Žádost o změnu přechodu pro chodce

V Českých Budějovicích 23. 8. 2022
Č.j.: KP/999/2022

Příloha 1

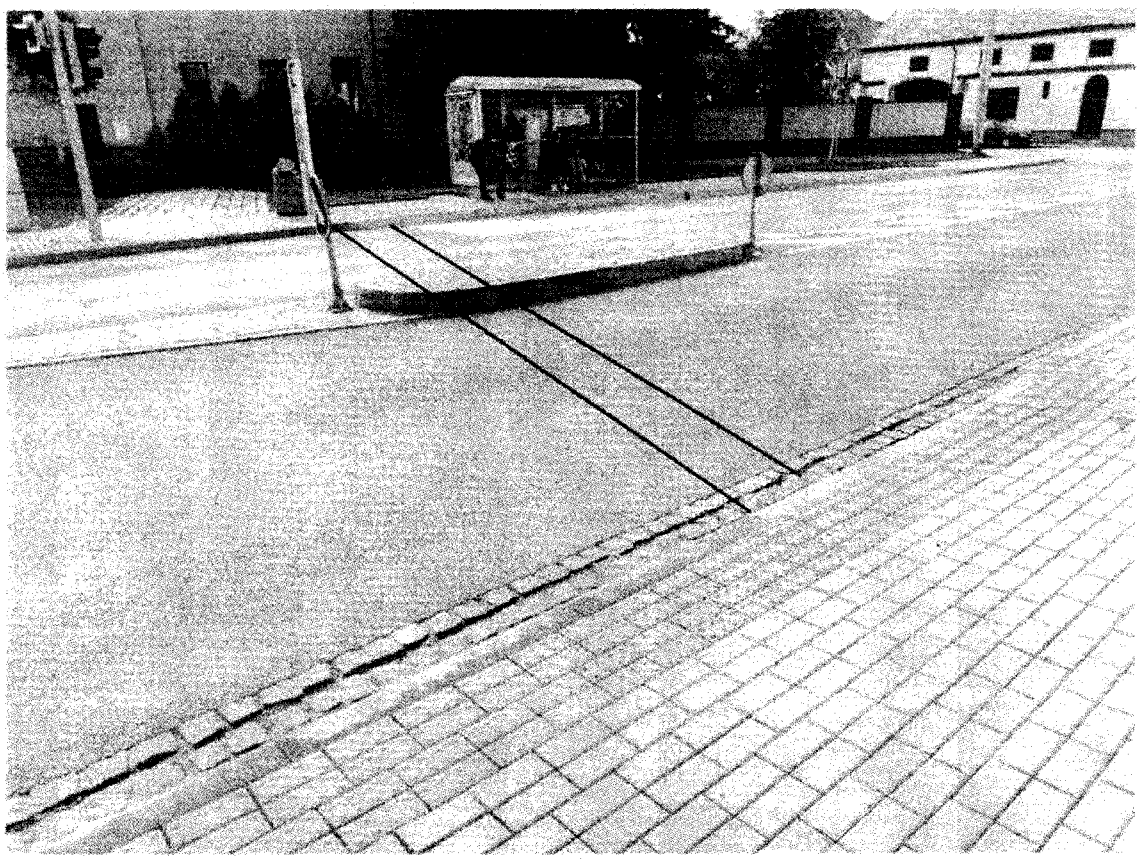
Náš návrh spočívá ve zrušení stávajícího přechodu pro chodce, místo něhož se vybuduje jiný řízený semafory, který by byl součástí světelné křižovatky Lidická – J. Němce. Navrhujeme, aby světelný přechod byl tzv. poptávkový, aby v době nižší intenzity chodců nebyla omezována plynulost silničního provozu a zelené světlo pro chodce se rozsvítilo pouze při rozsvícení signálu "volno" na semaforu pro vozidla vjíždějící na ulici Lidická z ulice J. Němce. V místech je již vybudován ostrůvek, na chodníku po pravé straně ulice Lidická ve směru od centra je i upraven obrubník.

V žádosti navrhujete umístění nového přechodu do místa vjezdu k objektu Lidická tř. 236 (v žádosti uvedena možnost využití stávající snížené obruby). Takové technické řešení dopravní situace v uvedené lokalitě je však z hlediska bezpečnosti a plynulosti silničního provozu nepřípustné. Pokud by na Vámi navrhovaném novém přechodu čekali na zelený signál chodci (např. děti jdoucí do školy) a do výše uvedeného objektu by zajížděl z Lidické ulice vozidlo, muselo by zajíždět přes hlouček těchto čekajících osob. Takové vozidlo by muselo stát v jízdním pruhu uprostřed křižovatky a čekat, zda se chodci čekající za zelený signál ve vjezdu (u nějž by byl dle Vašeho požadavku umístěn přechod) rozestoupí a přitom by zcela blokovalo průjezd křižovatkou. Obdobný scénář by nastal při výjezdu, kdy by vozidlo vyjíždělo z nemovitosti do Lidické ulice za zády chodců vyčkávajících u přechodu. Takové řešení dopravní situace je z bezpečnostního hlediska naprosto vyloučeno.

Navíc délka přechodu by v navrhovaném místě byla hraniční nebo spíše v rozporu s příslušnou ČSN. Stávající dělící ostrůvek by se musel rozšířit na minimálně 2,5 m, což by vyvolalo směrovou úpravu přilehlých jízdních pruhů a snížení počtu jízdních pruhů. Muselo by tedy zároveň dojít k velmi nákladným stavebním úpravám zahrnujícím i posunutí stávajících obrub u chodníku nebo protilehlé zastávky MHD, což by mohlo vyvolat nutnost dalších úprav křižovatky (např. posunutí sloupu SSZ).
